Modulo per la presentazione delle osservazioni per i piani/programmi/progetti sottoposti a procedimenti di valutazione ambientale di competenza statale

ID: 10435 Progetto di un impianto eolico denominato "Del Giudice", costituito da n. 9 aerogeneratori della potenza unitaria di 5,6 MW, per una potenza complessiva di 50,4 MW e delle relative opere di connessione alla RTN, da realizzarsi nei comuni di Santa Margherita di Belice, Sambuca di Sicilia, (AG), Menfi (AG) e Contessa Entellina (PA).

Osservazioni allo S.I.A. relativo al progetto di un impianto eolico denominato "Del Giudice", costituito da n. 9 aerogeneratori della potenza unitaria di 5,6 MW, per una potenza complessiva di 50,4 MW e delle relative opere di connessione alla RTN, da realizzarsi nei comuni di Santa Margherita di Belice, Sambuca di Sicilia, (AG), Menfi (AG) e Contessa Entellina (PA)" proposto dalla società RH Sambuca Wind S.r.l. codice di procedura 10435

Figura 20: la distanza degli aerogeneratori T8 e T9 da un area paesaggisticamente tutelata è inferiore a 3 km. quindi anche questi due aerogeneratori come il resto del progetto rientrano nella zona di buffer

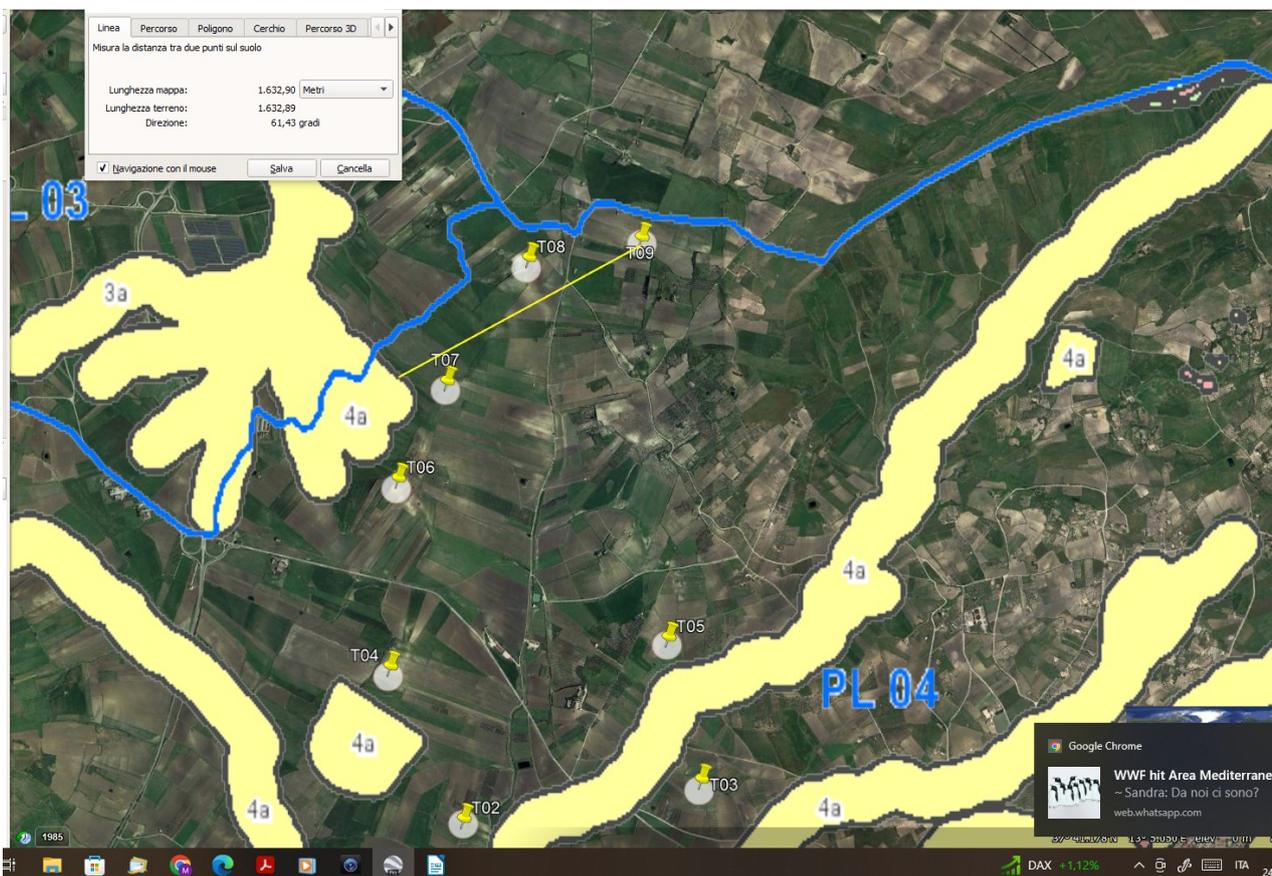
Contrariamente a quanto asserito dal proponente nel documento “F0577CR01A-RS06SIA0001A0-Studio_di_Impatto_Ambientale” a pag. 91 e nel documento cartografico F0577CT08A-RS06SIA0009A0-SIA-Carta_delle_aree_idonee_ai_sensi_del_D_lgs_n_199-2021 (1), gli aerogeneratori T8 e T9 rientrano nella fascia di rispetto individuata all’art. 20 c.8 del D.lgs. 199/2021 aggiornato al D.L. 13/2023, in quanto si trovano a meno di 3 Km da un’area tutelata paesaggisticamente. (rif. fig 20).

Quindi tutto l'impianto ricade in area di rispetto.
